**Verslag huishoudelijke elektrische installatie op laagspanning en zeer lage spanning****Algemeen:**

Referentie: 008-20260918-01	Datum controle: 18/09/2026
Keurder: 008

Eigenaar:	Onbekend	EAN-code:	Onbekend
Adres installatie:	Diestsesteenweg 424, 3202 - Aarschot	Nummer teller(s):	4048082
		Distributienetbeheerder installatie:	Fluvius
Datum uitvoering installatie: ☒ Vóór 01/10/1981 ☒ Tussen 01/10/1981 en 01/06/2020 ☐ Vanaf 01/06/2020			
Type: ☒ Wooneenheid ☐ Niet-huishoudelijk ☐ PV ☐ Batterij ☐ Laadpaal

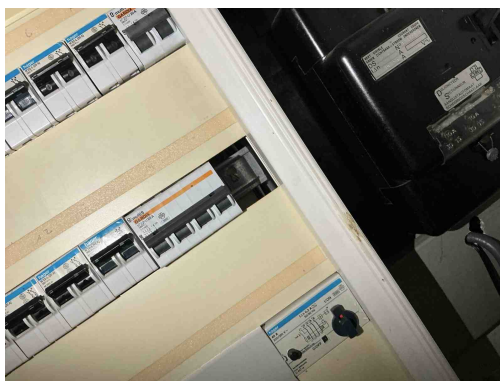
B29 - Het elektrisch verdeelbord in een huishoudelijke ruimte is niet voorzien van een deur (Boek1: 5.3.5.1).

Opmerking: Oa bord 1

B17 - De voedingsspanning is niet op elk bord vermeld (Boek 1: 3.1.3.3).

Opmerking: Oa bord 1

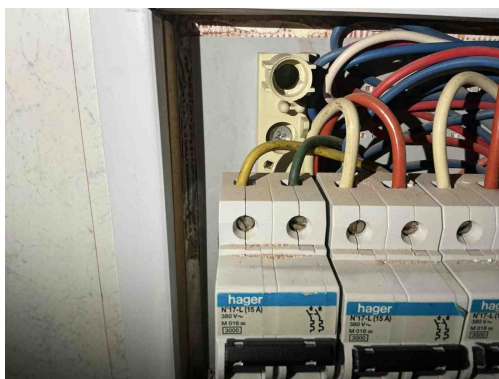
B06 - Het elektrisch verdeelbord heeft niet de minimale beschermingsgraad IPXX-B in een gewone ruimte (Boek 1: 4.2.2.3).

Opmerking: Oa bord 1

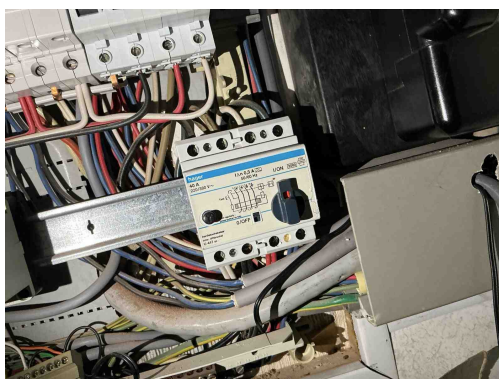
C18 - Het gebruik van een geïsoleerde geleider met de geel/groene kleurencombinatie als actieve geleider is niet toegestaan (Boek 1: 5.1.6.2).
Opmerking: Oa bord 1

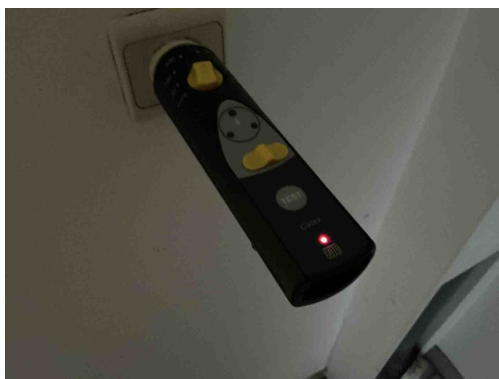
D04 - De hoofddifferentieelstroominrichting is niet verzegelbaar (Boek 1: 4.2.4.3).
Opmerking: Oa bord 1

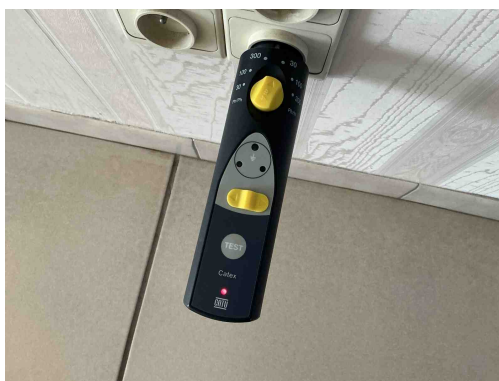
A16 - Er is geen continuïteit van de beschermingsgeleider van de contactdoos (Boek 1: 5.4.3.4).
Opmerking: Oa algemeen,..

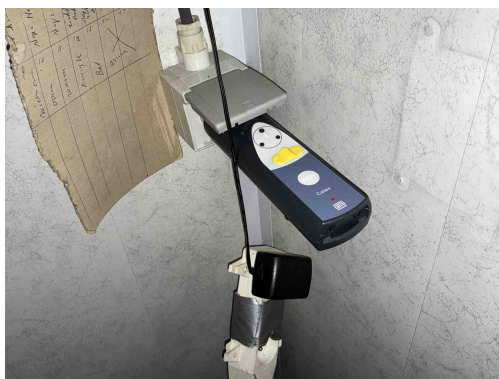
A16 - Er is geen continuïteit van de beschermingsgeleider van de contactdoos (Boek 1: 5.4.3.4).
Opmerking: Oa algemeen,..

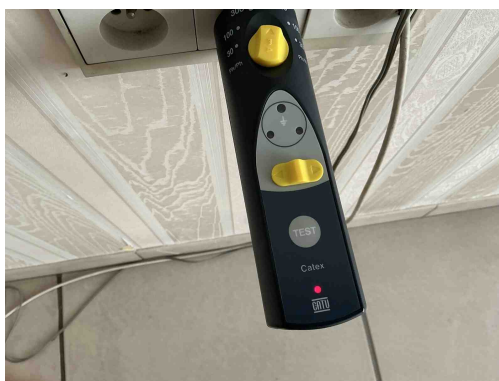
A16 - Er is geen continuïteit van de beschermingsgeleider van de contactdoos (Boek 1: 5.4.3.4).
Opmerking: Oa algemeen,..

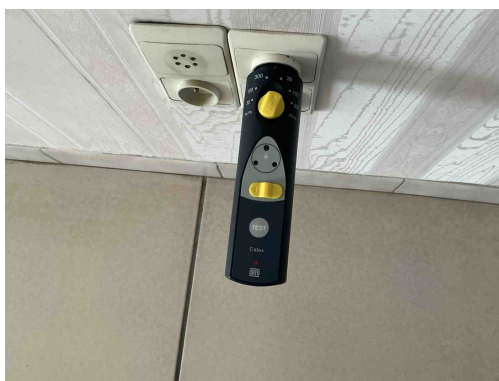
A16 - Er is geen continuïteit van de beschermingsgeleider van de contactdoos (Boek 1: 5.4.3.4).
Opmerking: Oa algemeen,..

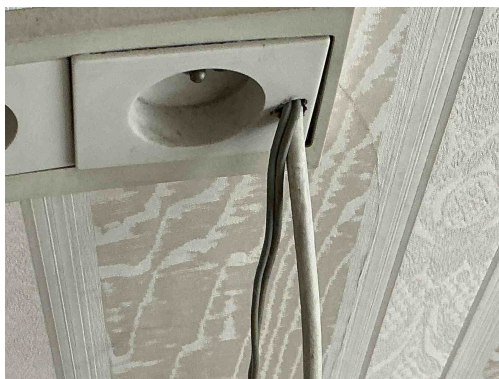
A16 - Er is geen continuïteit van de beschermingsgeleider van de contactdoos (Boek 1: 5.4.3.4).
Opmerking: Oa algemeen,...

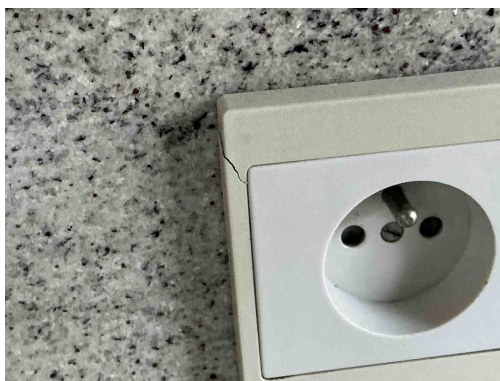
T09 - Bepaalde contactdozen en/of schakelaars zijn beschadigd (Boek 1: 1.4.1.3).
Opmerking: Oa keuken, living,

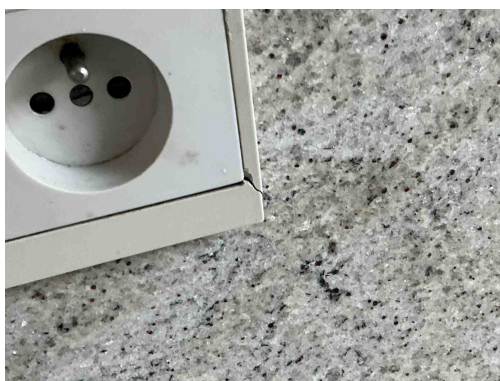
T09 - Bepaalde contactdozen en/of schakelaars zijn beschadigd (Boek 1: 1.4.1.3).
Opmerking: Oa keuken, living,

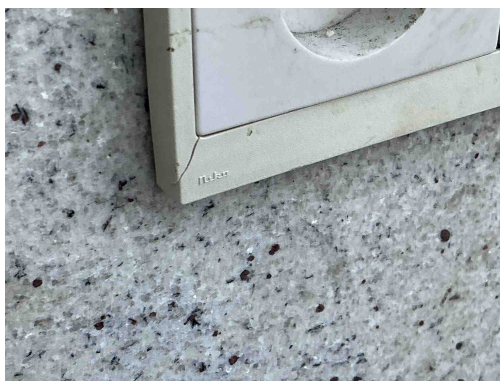
T09 - Bepaalde contactdozen en/of schakelaars zijn beschadigd (Boek 1: 1.4.1.3).
Opmerking: Oa keuken, living,

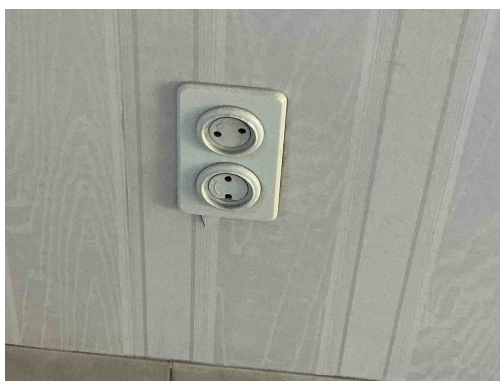
T09 - Bepaalde contactdozen en/of schakelaars zijn beschadigd (Boek 1: 1.4.1.3).

Opmerking: Oa keuken, living,

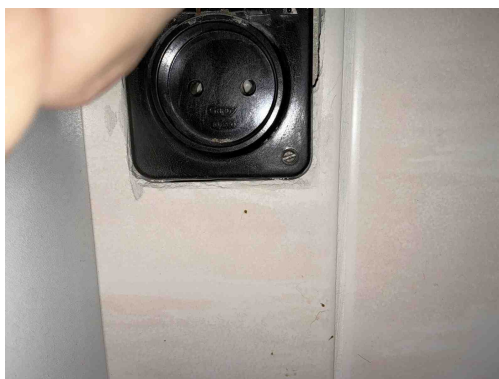
T11 - De contactdozen waarvan de toegekende stroomsterkte maximaal 16A en de toegekende spanning maximaal 250V bedraagt en niet bedoeld zijn voor de voeding van een of meerdere verbruikstoestellen voor een specifiek doel en niet geplaatst zijn in of op schakel- en verdeelborden, beschikken niet of IPXX-D (incl. gemeenschappelijke delen residentieel geheel) (Boek 1: 4.2.2.3/5.3.5.2).

Opmerking: Oa living, badkamer

A20 - Er bevindt zich een contactdoos zonder beschermingsgeleider in de elektrische installatie. Deze is niet geplaatst achter een differentieelstroombeschermingsinrichting met grote (max. 30mA) of zeer grote (max. 10mA) gevoeligheid.

Opmerking: Oa algemeen,

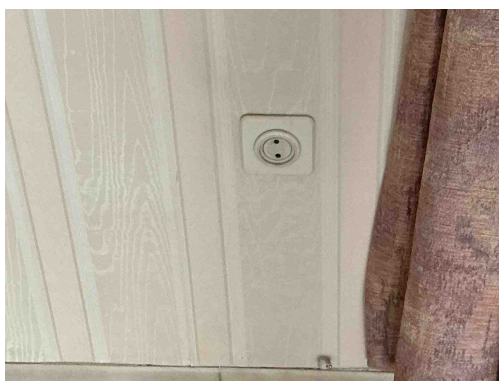
T11 - De contactdozen waarvan de toegekende stroomsterkte maximaal 16A en de toegekende spanning maximaal 250V bedraagt en niet bedoeld zijn voor de voeding van een of meerdere verbruikstoestellen voor een specifiek doel en niet geplaatst zijn in of op schakel- en verdeelborden, beschikken niet of IPXX-D (incl. gemeenschappelijke delen residentieel geheel) (Boek 1: 4.2.2.3/5.3.5.2).

Opmerking: Oa living, badkamer

A20 - Er bevindt zich een contactdoos zonder beschermingsgeleider in de elektrische installatie. Deze is niet geplaatst achter een differentieelstroombeschermingsinrichting met grote (max. 30mA) of zeer grote (max. 10mA) gevoeligheid.

Opmerking: Oa algemeen,

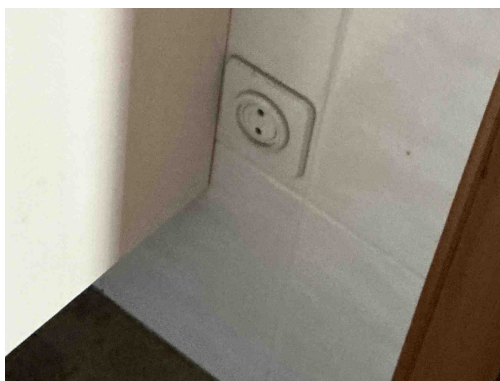
A20 - Er bevindt zich een contactdoos zonder beschermingsgeleider in de elektrische installatie. Deze is niet geplaatst achter een differentieelstroombeschermingsinrichting met grote (max. 30mA) of zeer grote (max. 10mA) gevoeligheid.

Opmerking: Oa algemeen,

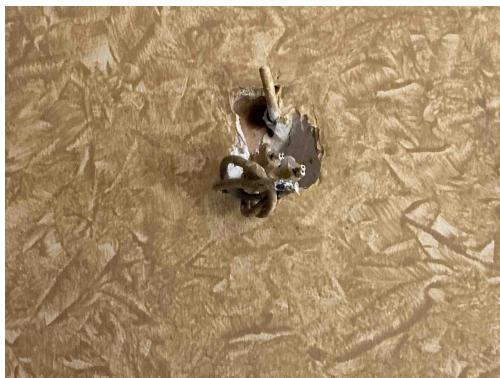
A20 - Er bevindt zich een contactdoos zonder beschermingsgeleider in de elektrische installatie. Deze is niet geplaatst achter een differentieelstroombeschermingsinrichting met grote (max. 30mA) of zeer grote (max. 10mA) gevoeligheid.

Opmerking: Oa algemeen,

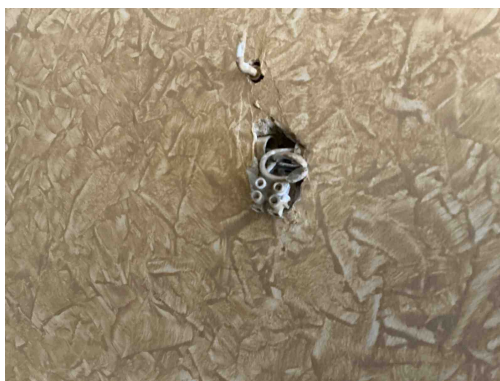
C21 - Het gebruik van geleiders van het type VOB, zonder bijkomende afscherming is niet toegestaan (Boek 1: 5.2.9.6).

Opmerking: Oa gang

C26 - De verbindingen zijn niet gebeurd in borden, in aftakdozen, aan de klemmen van contactdozen, schakelaars of in de verlichtingstoestellen (Boek 1: 5.2.6.1).

Opmerking: Oa gang

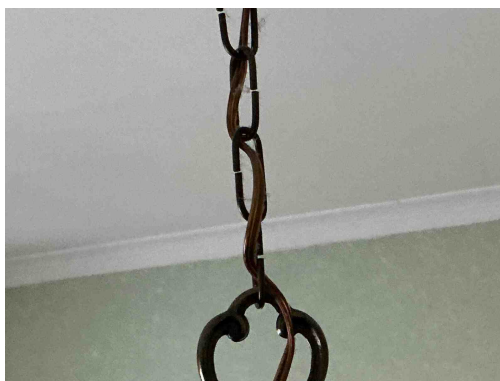
C21 - Het gebruik van geleiders van het type VOB, zonder bijkomende afscherming is niet toegestaan (Boek 1: 5.2.9.6).
Opmerking: Oa gang

C26 - De verbindingen zijn niet gebeurd in borden, in aftakdozen, aan de klemmen van contactdozen, schakelaars of in de verlichtingstoestellen (Boek 1: 5.2.6.1).
Opmerking: Oa gang

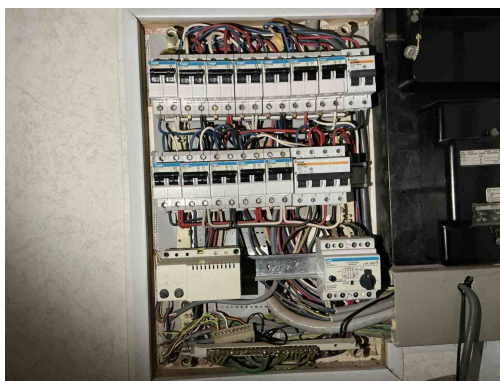
C27 - Het gebruik van geleiders van het type VTLMB (côte-à-côte) is niet toegestaan (Boek 1: 1.4.2.1).
Opmerking: Oa slaapkamer 1
